場 所	安全点検が必要な理由	合同点検確認結果・ご意見	改善方針
① 矢本西小学校前の 交差点	・黄信号、赤信号でも、車がスピードを出したまま直進してくることがある。	・交通指導隊が月 3 回ほど見守りを行っている（東松島市交通安全指導隊） ・小学校前の横断歩道のように色をつけられないか(学校)	・ひかりサンテクリニック側の横断歩道も赤の着色(目立つようにする)にできるか内部で検討する（宮城県東部土木事務所・実施予定） ⇒今後発出する区画線工事で対応（参考図 1） ・パトロール、交通規制強化（石巻警察署生活安全課）

現場写真①【実施済の状況】

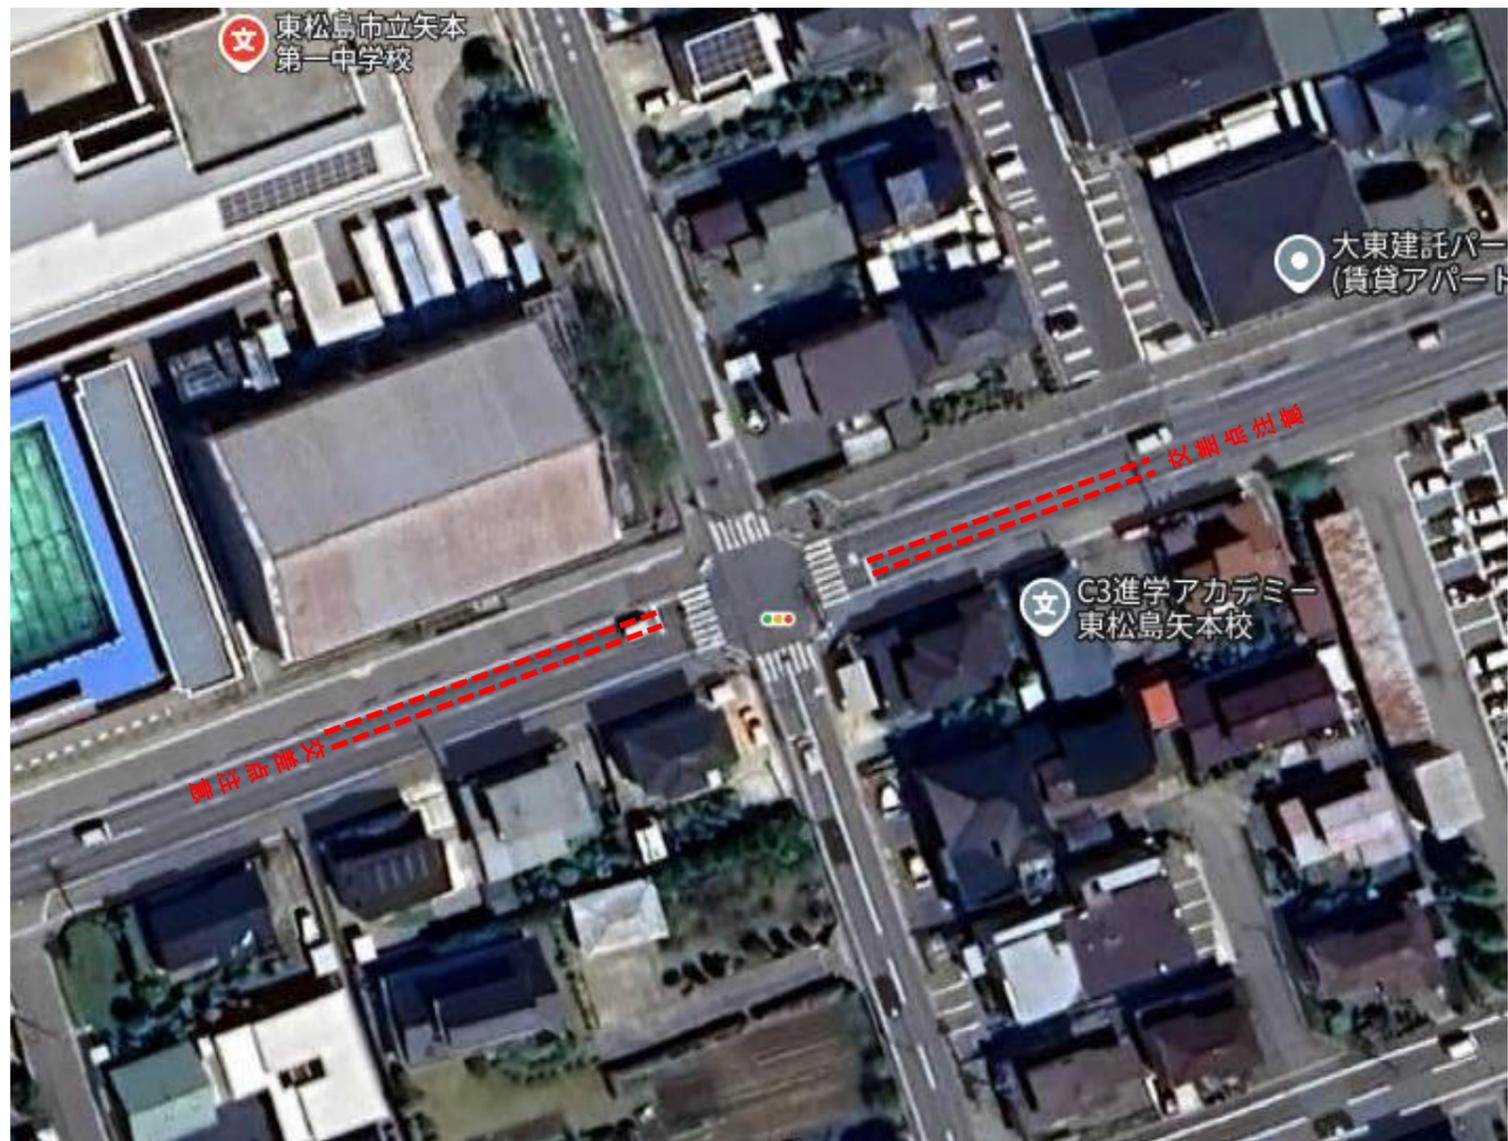
場 所	安全点検が必要な理由	合同点検確認結果・ご意見	改善方針
② 矢本第一中学校前の交差点	<ul style="list-style-type: none"> ・減速しないで左折する車があり、横断中にぶつかりそうになった生徒もいる。 ・過去に車同士の衝突事故が起きている 	<ul style="list-style-type: none"> ・スピード超過が散見される(学校)。 ・黄色信号で突っ込んでくる車が多い(各委員) 	<ul style="list-style-type: none"> ・減速表示を実施する(建設課・実施済) →「交差点注意」の路面標示、ドットライン施工

現場写真①

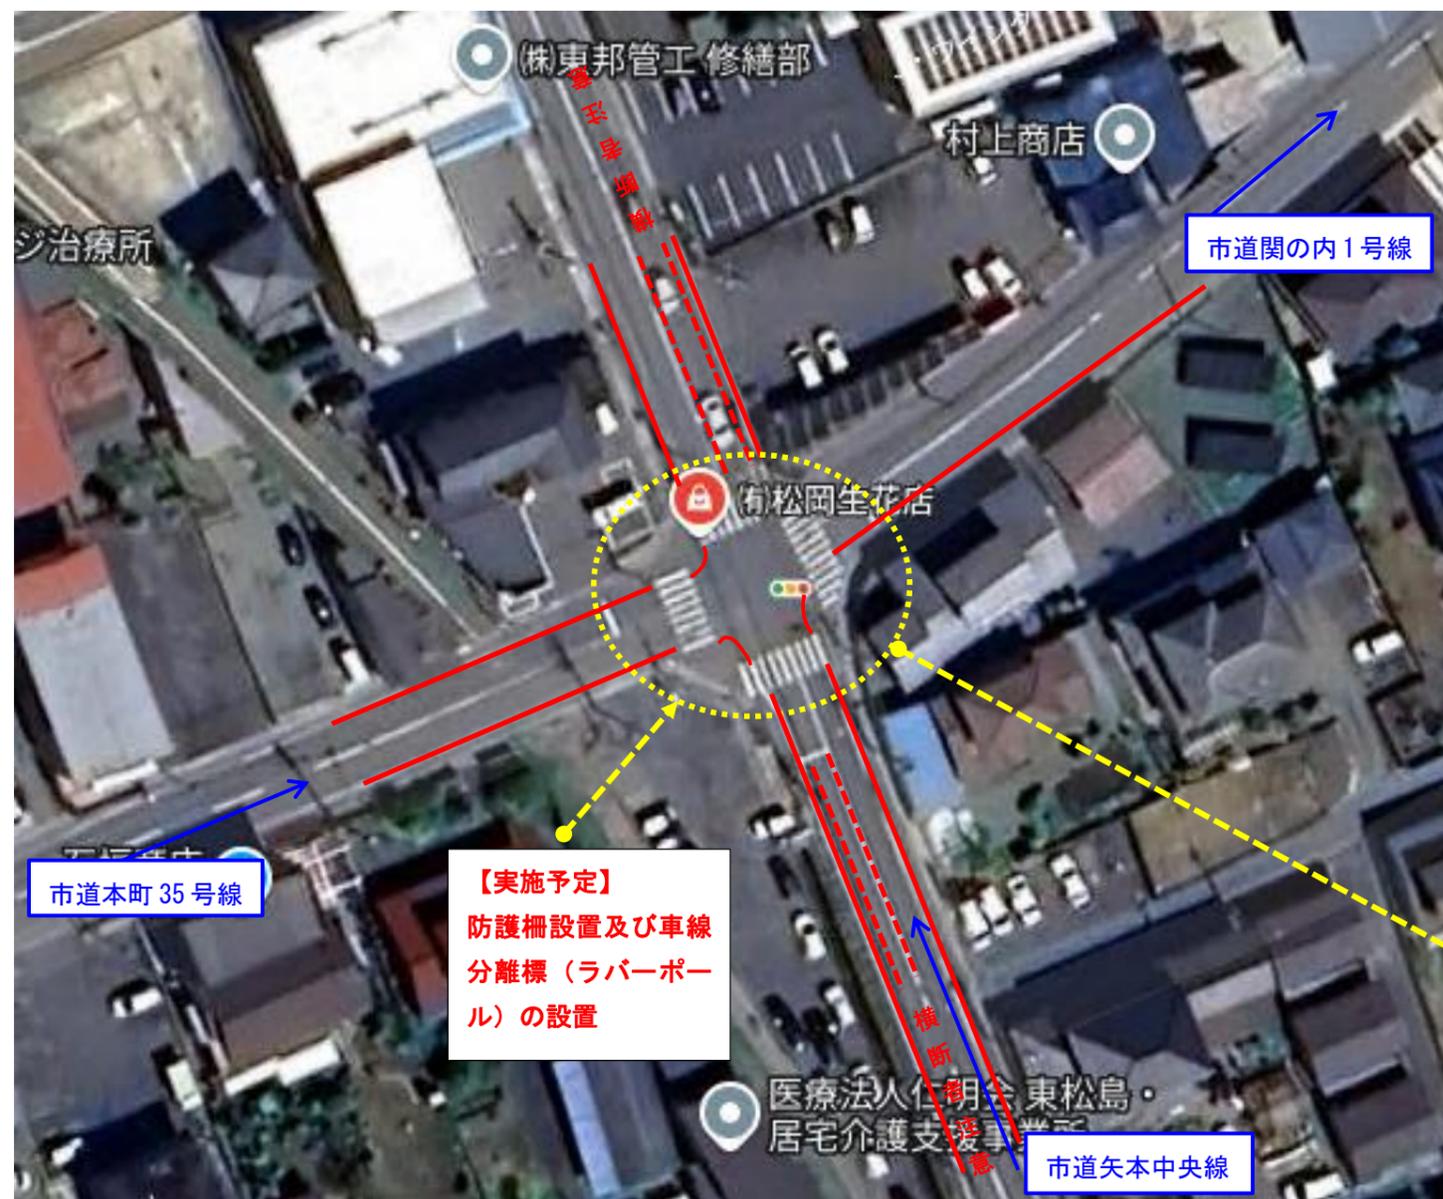
場 所	安全点検が必要な理由	合同点検確認結果・ご意見	改善方針
③ 松岡生花店前 交差点	<ul style="list-style-type: none"> ・交通量が多く、旧 45 号線方向への左折者のスピードも出ている。 ・過去に接触事故あり。 	<ul style="list-style-type: none"> ・横断歩道ありの表示はできないか。横断歩道の待機場所に足型を書くことはできないか（学校） ・自衛隊側から来た車が右折の際、横断歩道にいる歩行者が見えづらいことに加え、児童が待機する場所がない（逃げ場なし）。接触事故もあった（学校）。 ・月 3 回交通指導隊で見守り活動を行っている（東松島市交通安全指導隊長） ・児童が待機する場所にペイント（足マーク）ができないか。 ・歩道設置（東西へのびる道路）できないか（石巻警察署生活安全課） 	<ul style="list-style-type: none"> ・南北の道路に対し、減速表示（注意喚起）を検討する（建設課・実施済） →「横断者注意」の路面標示、ドットライン施工、薄い外側線の引き直し ・交差点付近の防護柵設置及び車線分離標（ラバーポール）の設置（建設課・実施中※R7.3 完成予定） ・パトロール強化（石巻警察署生活安全課）

現場写真①

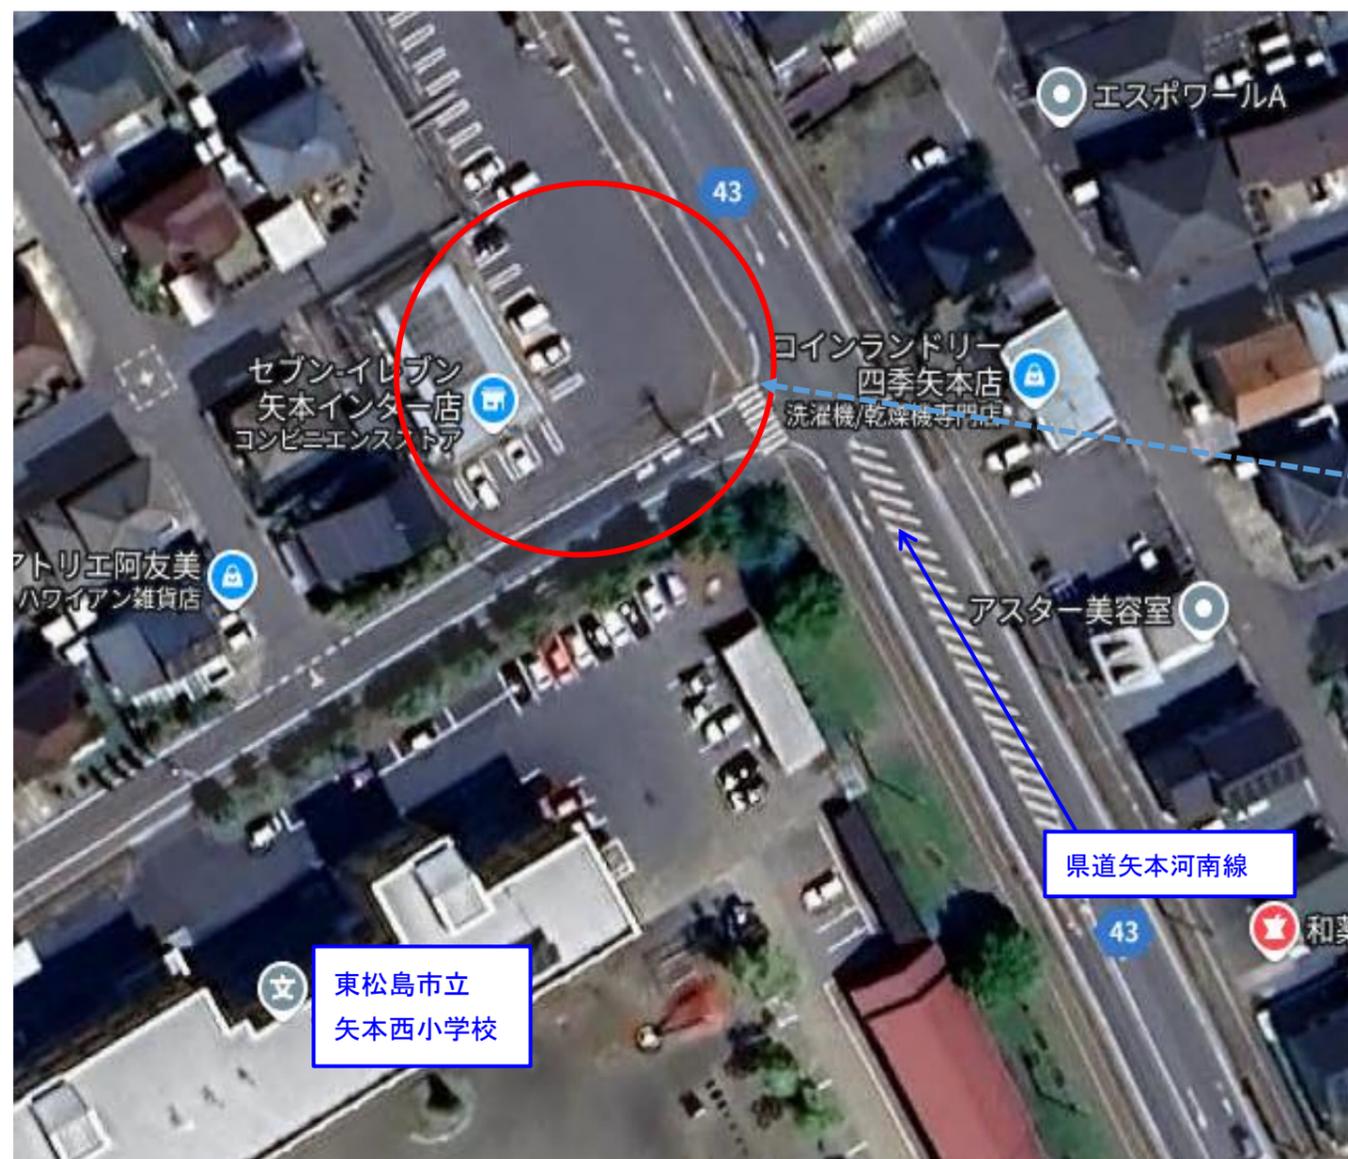
場 所	安全点検が必要な理由	合同点検確認結果・ご意見	改善方針
⑦ 東松島市矢本西新町1-9 (セブンイレブン矢本インター 店)・駐車場	・道路へ後進して出てくる車がある。	・西小北側の道路へコンビニ駐車場からバックで出てくる車があり危ない。 ・子どもたちの送迎の際、乗降をコンビニ駐車場で行う保護者がいる (PTA 会長) ・保護者には学校の敷地内で乗降を行うよう注意している (学校) ・2、3年後に生活道路として30km規制の対象になるかもしれない (石巻警察署交通課) ・信号の交差点は、交通安全指導隊 配置済	・引き続き乗降車しないように注意していく (学校) ・子どもたちに注意喚起していく (学校) ・正門へのルートを保護者へ呼びかける (学校)

現場写真①【既に実施済の状況】

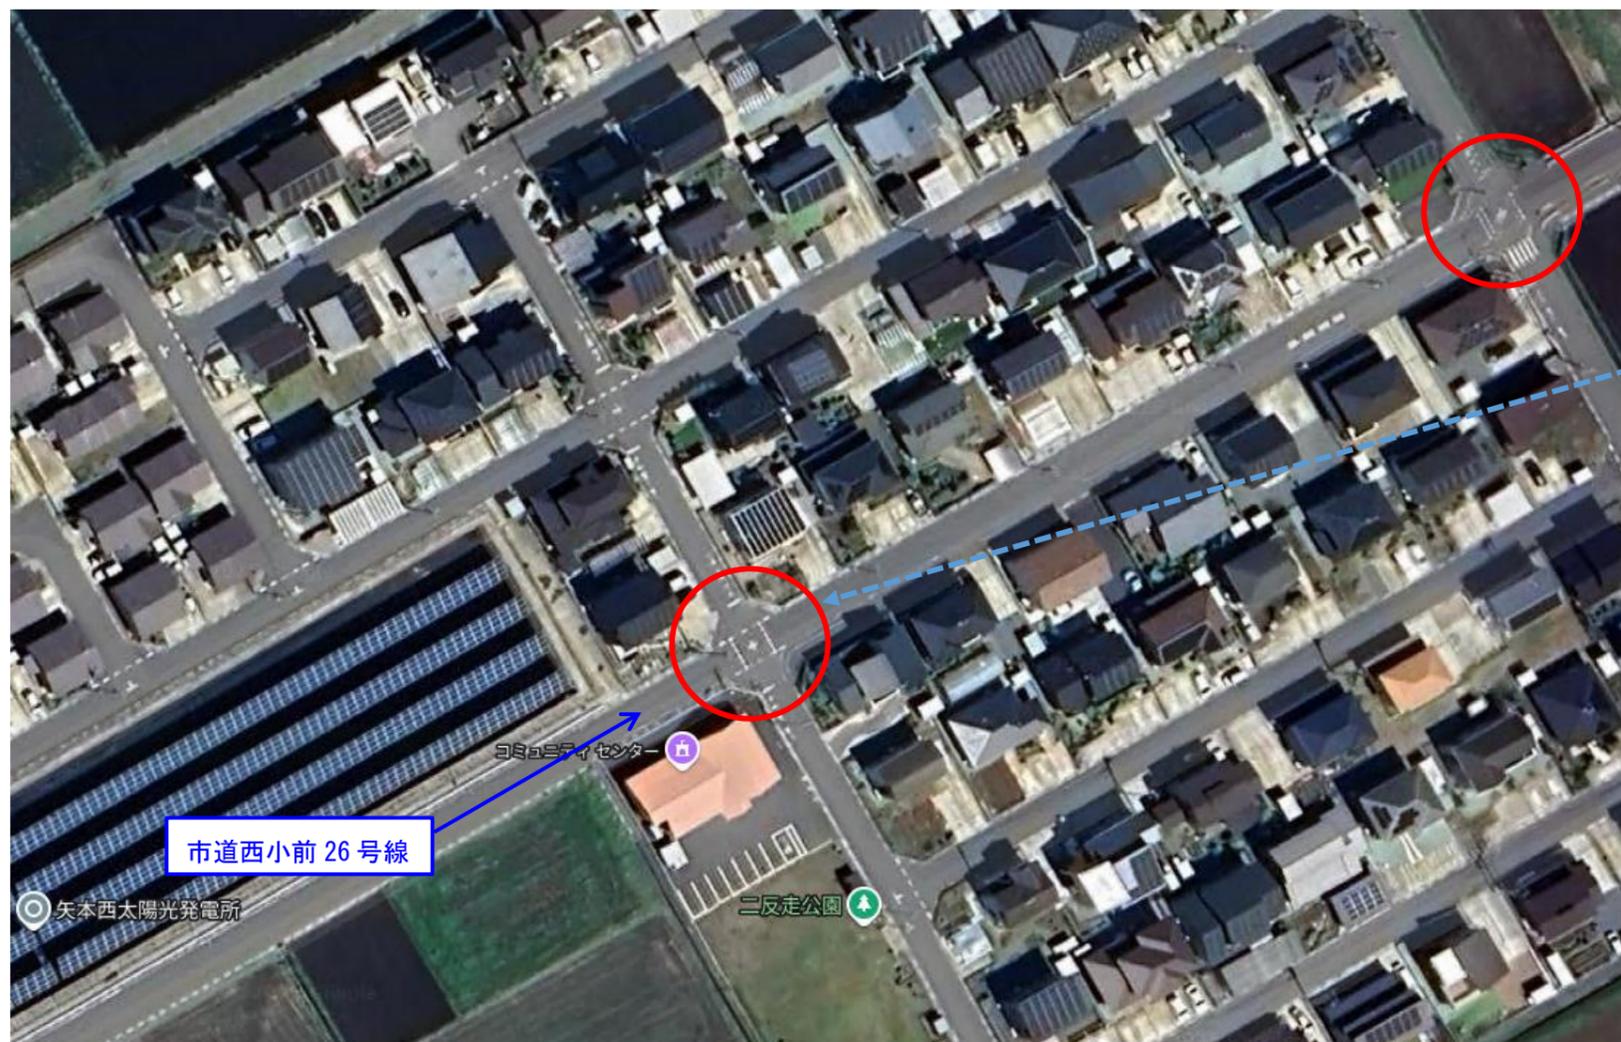
場 所	安全点検が必要な理由	合同点検確認結果・ご意見	改善方針
⑧ 東松島市矢本二反走・直進道路	・飛ばす車が多い。	<ul style="list-style-type: none"> ・スピード超過の車が多い。横断歩道はつけられないか(石巻地区交通安全協議会)。 ・反対側に歩道がないので横断歩道をつけるのは難しい。まず歩道を作ってもらえれば検討できる。何人ぐらい通学路として利用しているのか人数を教えてください。(石巻警察署交通課) ・路面表示を複数実施済(建設課) ・抜け道であるため、住宅地でも交通量が多い。 ・昨年から取り締まり実施中(石巻警察署交通課) 	<ul style="list-style-type: none"> ・路面標示を複数実施済(建設課・既に実施済) →交差点のドットライン: 2箇所、「学童注意」の路面標示: 6箇所 ・周辺の児童生徒数は、小学生: 17名、中学生: 11名、合計: 28名。(※令和7年1月現在)(教育総務課)
